વિષય:- Diversion of 4.04 Ha. forest land for Development SEZ utility and infrastructure crossing facilities in Mundra Ta.-Mundra, Dist.Kutch in Gujarat State.

Ref: Your letter No. FCA-1020/3-15/20/SF-250/F dated 03.12.2020.

(M₀EF & CC FS) DECISION SUPPORT SYSTEM GEOPORTAL)

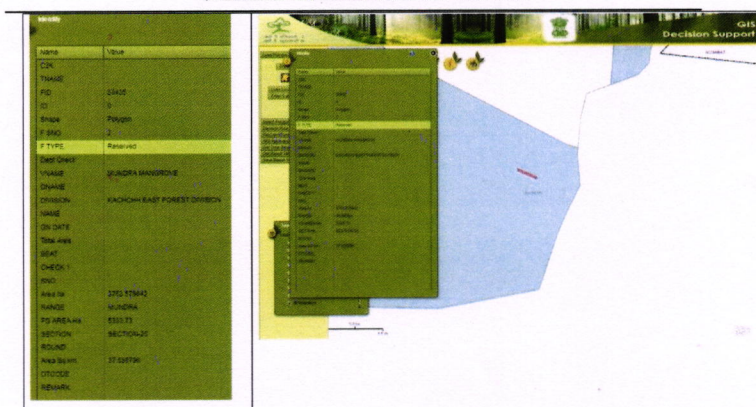
1. As per DSS analysis, the proposed transmission line is falls in the mid of forest compartment (Mundra Mangroves, Section-20, RF, Mundra Range).
2. The transmission line does not touch the boundary of the forest compartment on both sides & can be seen in the image enclosed.

3. Thus, it is requested to kindly resubmit the revised area and KML file as per the DSS observations.
